MONT PRES CHAMBORD (41)

PERIMETRES DE PROTECTION DU CAPTAGE DES « QUATRE-ARPENTS »

AVIS HYDROGEOLOGIQUE

Ph. MAGET
Hydrogéologue agréé

COUPE TECHNIQUE ET GEOLOGIQUE DU FORAGE

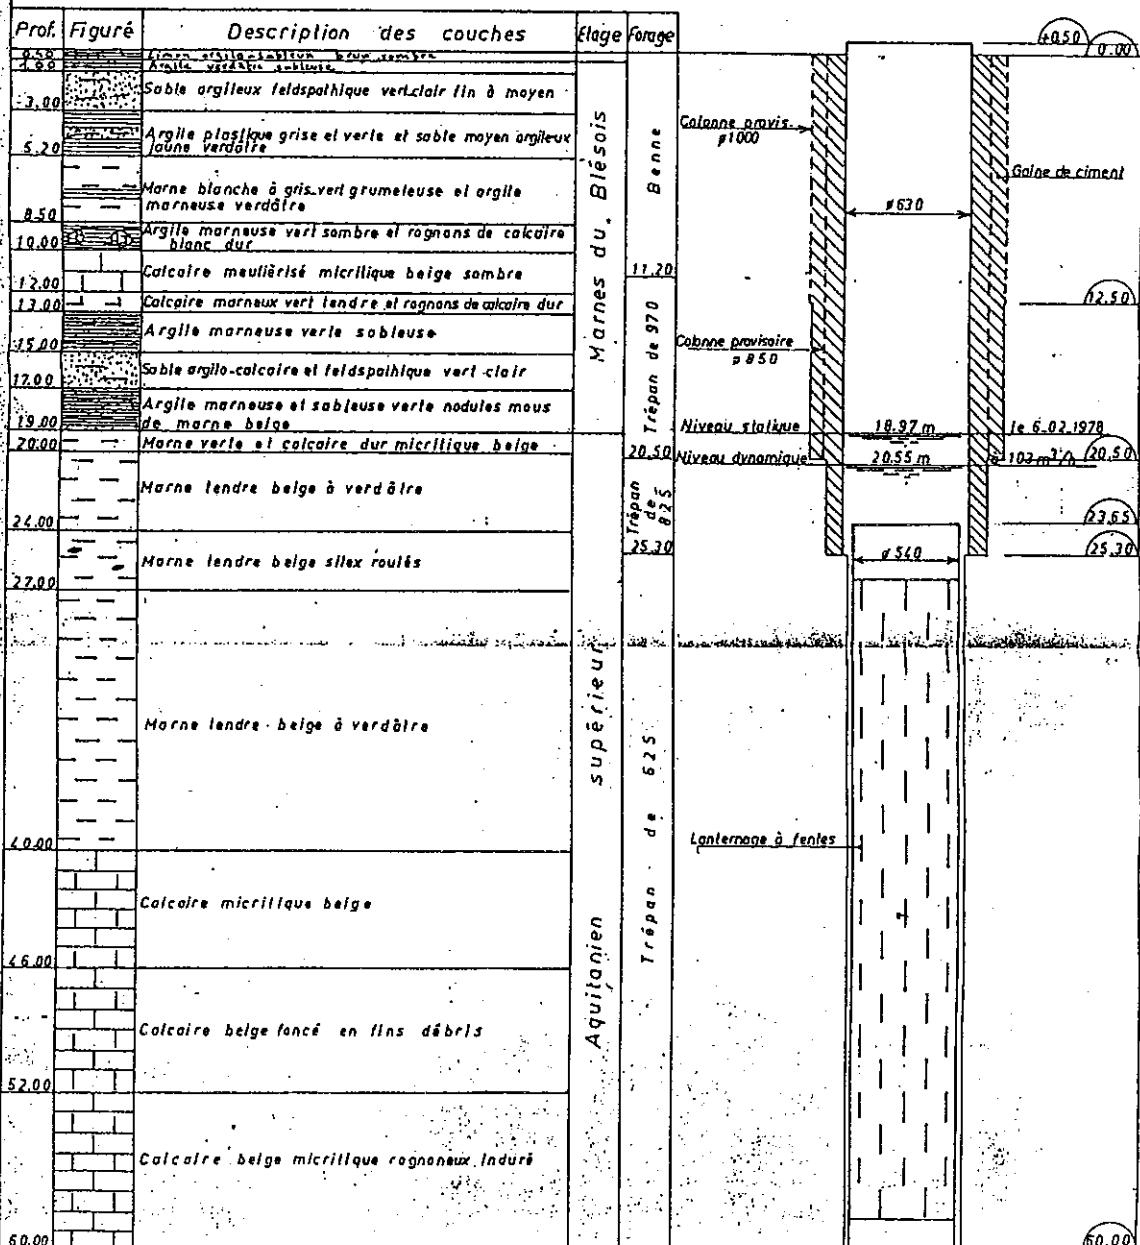
Il n'existe pas de rapport de fin de travaux ; le seul document existant est la coupe du foreur présentée en annexe 2.

Principales remarques :

- Tube de soutènement cimenté de 0 à 25 m, au dessous des couches de sable. Il n'est pas indiqué de centreurs, ce qui ne permet pas de garantir une étanchéité parfaite derrière le tube.
- Crépiné de 25,3 à 60 m (fond), face au calcaire qui forme le réservoir, mais aussi face à 15 m de marne.

ISOCHRONES DES TEMPS DE TRANSFERT

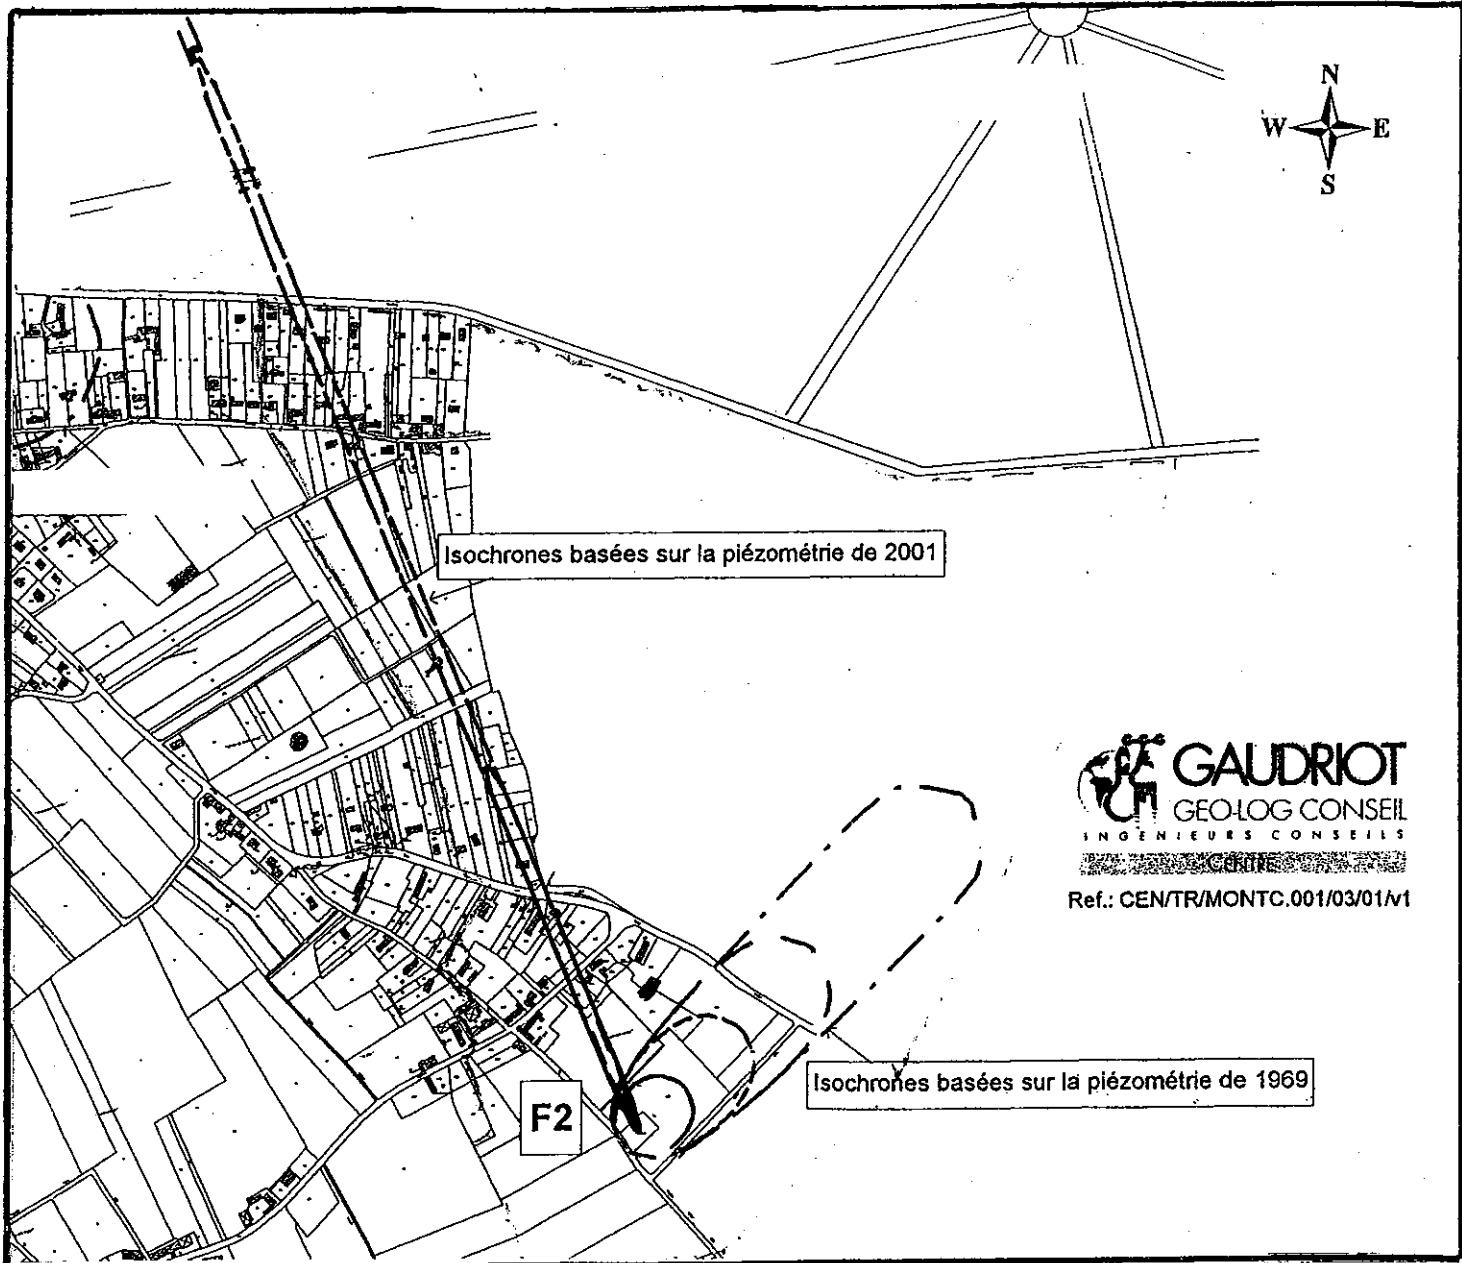
Elles sont rappelées en annexe 4.

Ces courbes, j'en suis conscient, ont une valeur approximative, compte tenu de l'hétérogénéité du réservoir, de l'incertitude sur la hauteur utile (20 m au lieu de 34,7 m), de la fluctuation de la piézométrie, de l'hypothèse faite sur la porosité efficace.

RECENSEMENT DES PUIXS DOMESTIQUES
ET ESQUISSE PIEZOMETRIQUE EN DATE DES 30 ET 31 JANVIER 2001

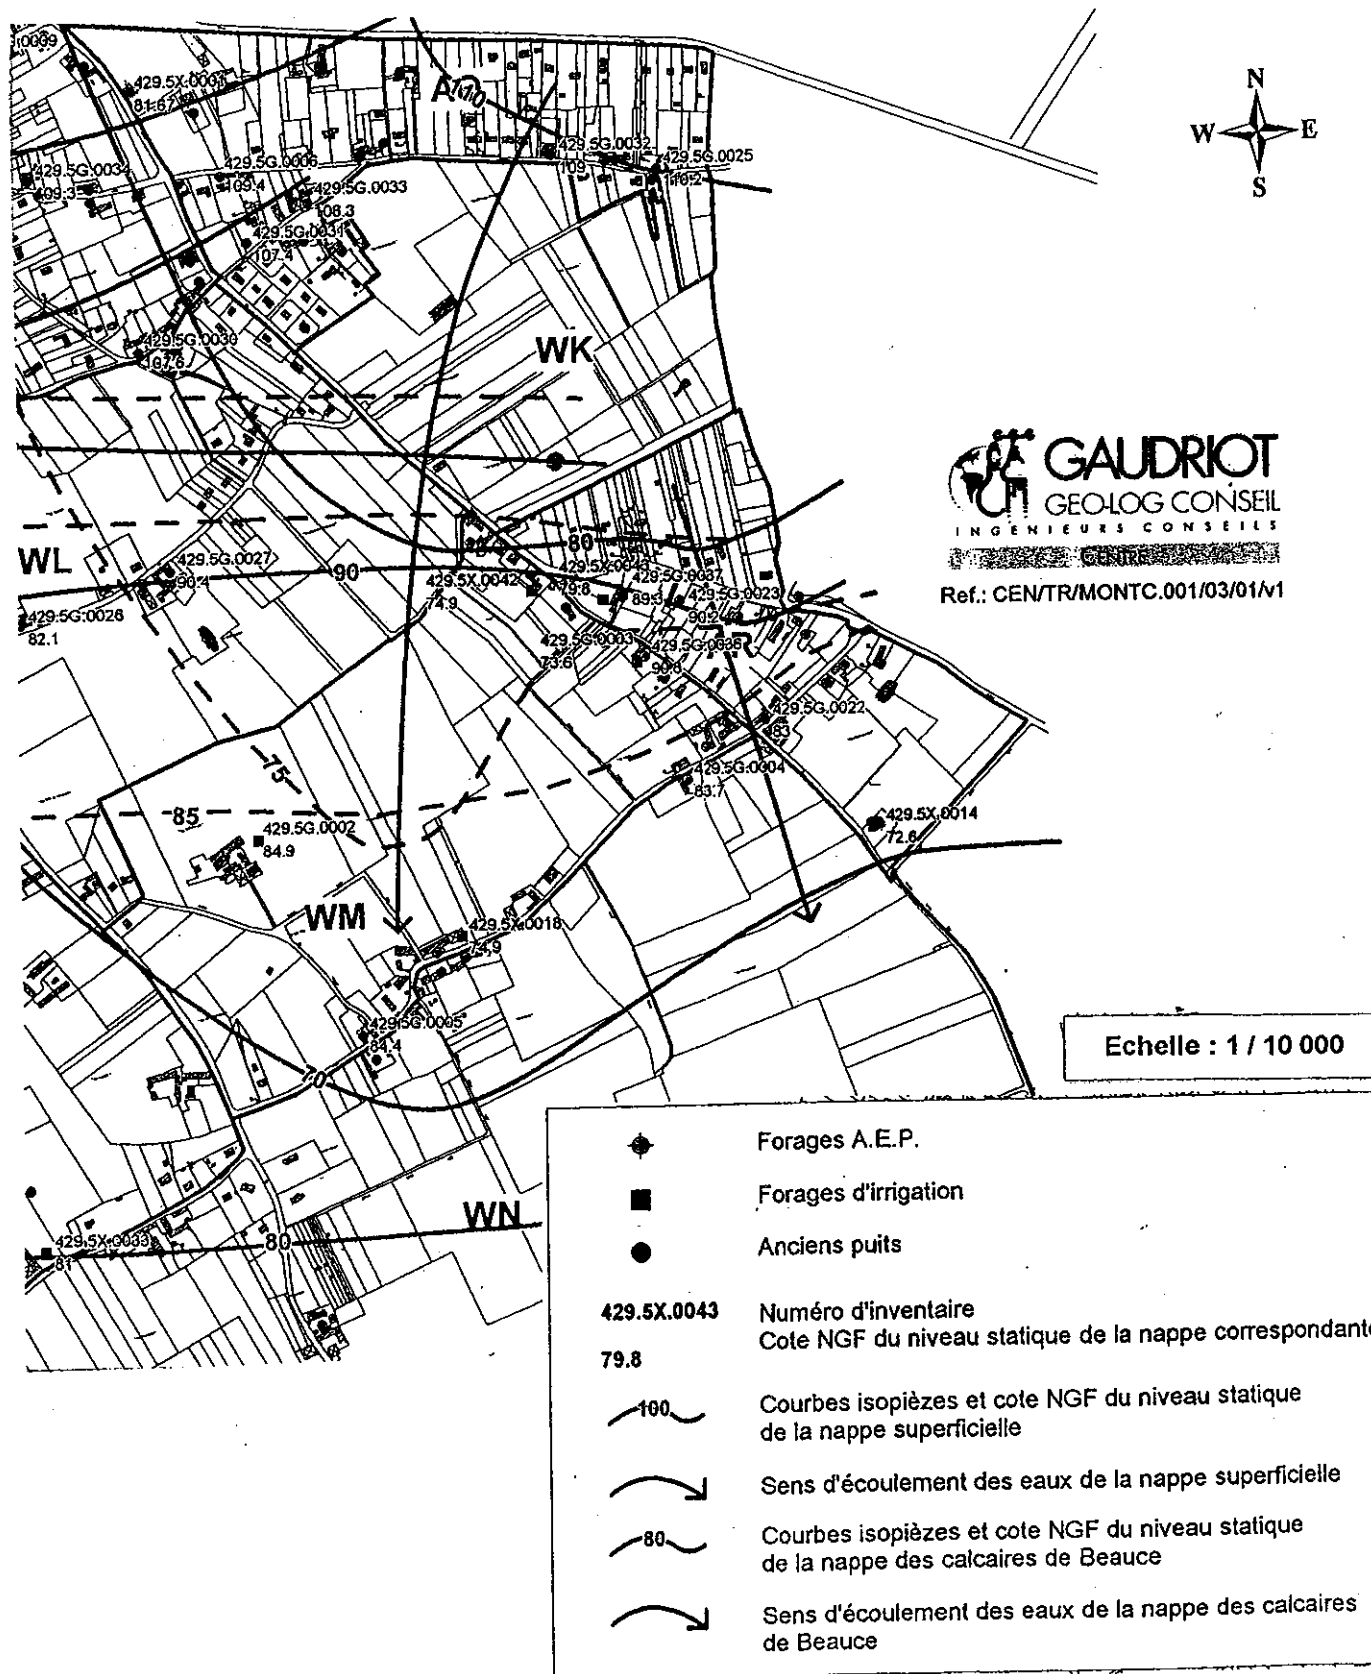
Les mesures effectuées en 2001 diffèrent de celles relevées en 1969 (cf. annexe IV du rapport Gaudriot), d'une part en direction (écart de 80°), d'autre part en gradient (de 0,2 à 2 %). Je ne condamnerais cependant pas celles de 2001 (jugées « peu vraisemblables » par le Bureau, mais sans l'argumenter), car elles peuvent mettre en évidence un écoulement local plus précis que pour le maillage assez lâche de 1969.

La proximité de la ligne de partage des eaux entre le Cosson et le Beuvron peut expliquer cette divergence.

Il sera donc tenu compte de ces deux directions.

**MONT PRES CHAMBORD
CAPTAGE DES « QUATRE ARPENTS »
PERIMETRES DE PROTECTION RAPPROCHEE**

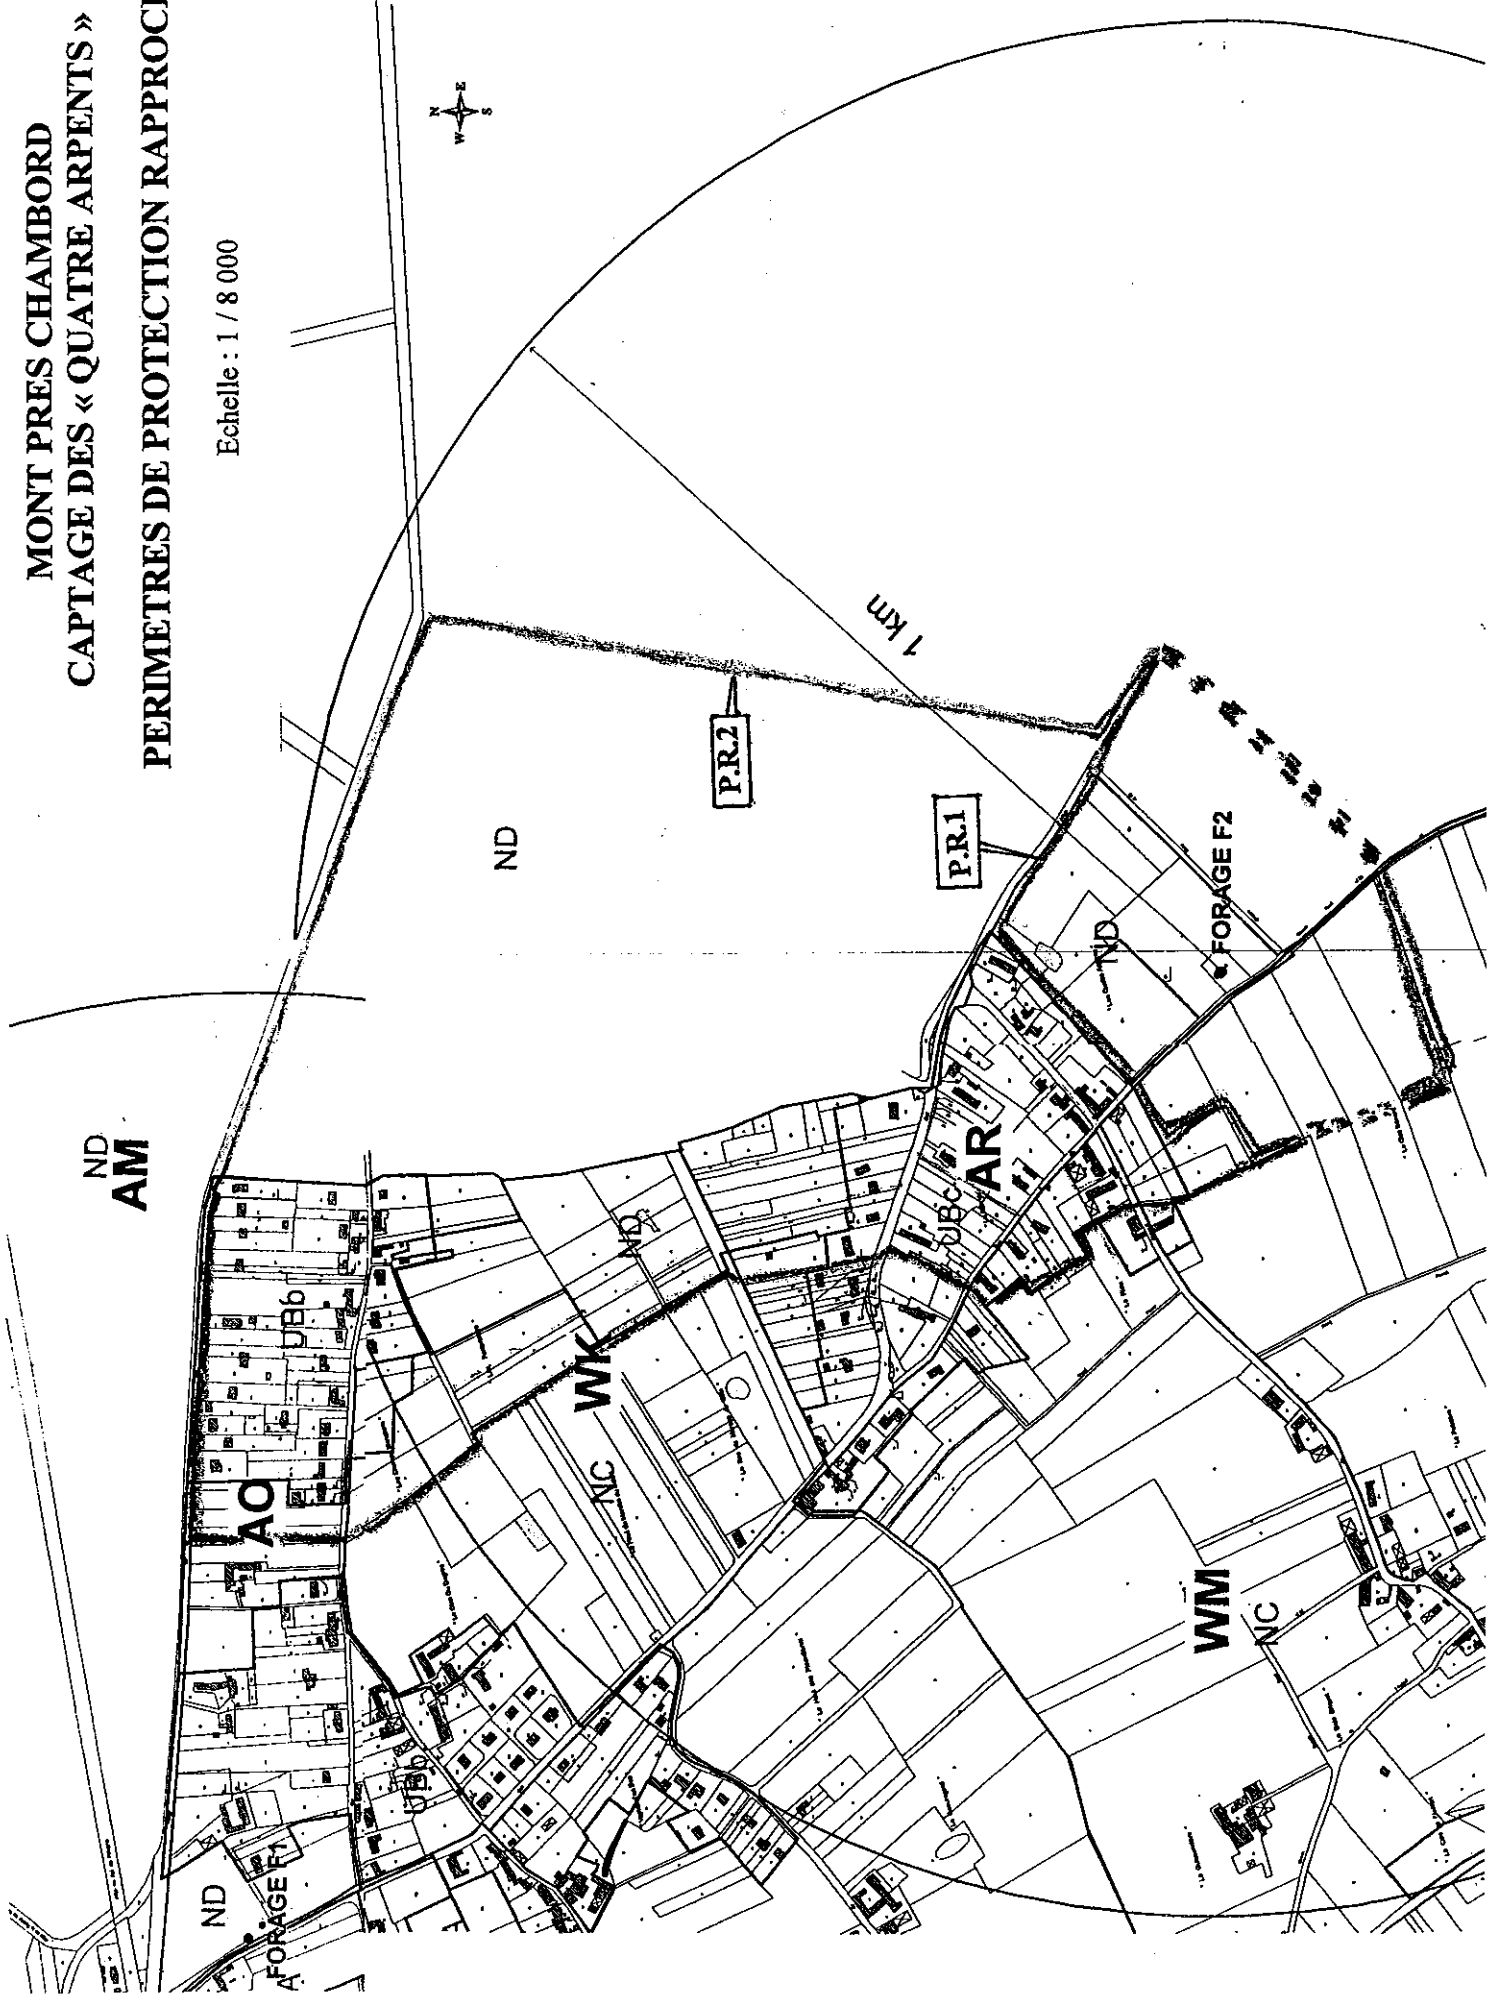
Cf. annexe 7 et 8.

Le périmètre est très étendu vers le nord en raison du fort étirement des isochrones déduites des mesures piézométriques de 2001.

Le périmètre proposé comprend 2 parties à contraintes décroissantes lorsque l'on s'éloigne du forage :

- P.R.1 : correspond à la zone NC autour du forage,
- P.R.2 : S'étend dans la zone urbanisée au nord et sous la forêt de Chambord.

PERIMETRES DE PROTECTION RAPPROCHEE

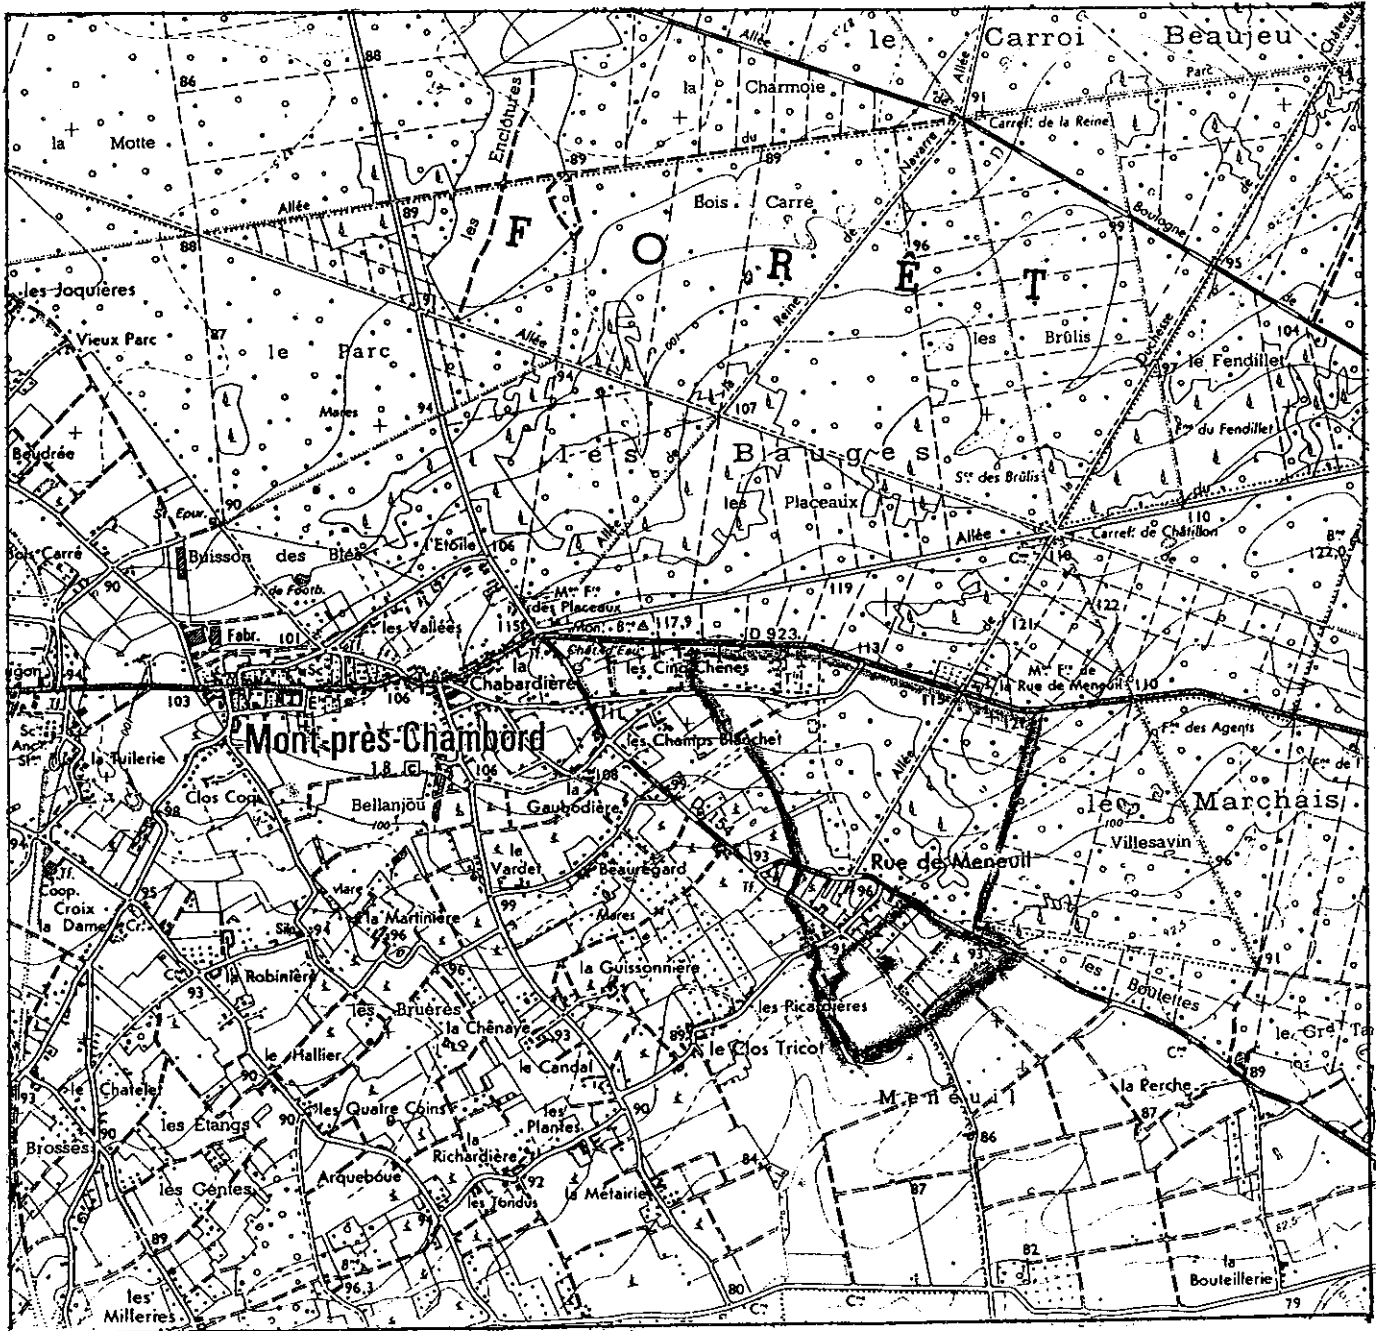
A l'est, la limite suit un chemin forestier (voir carte de l'annexe 8) jusqu'au coude de la route de Bracieux D-923.
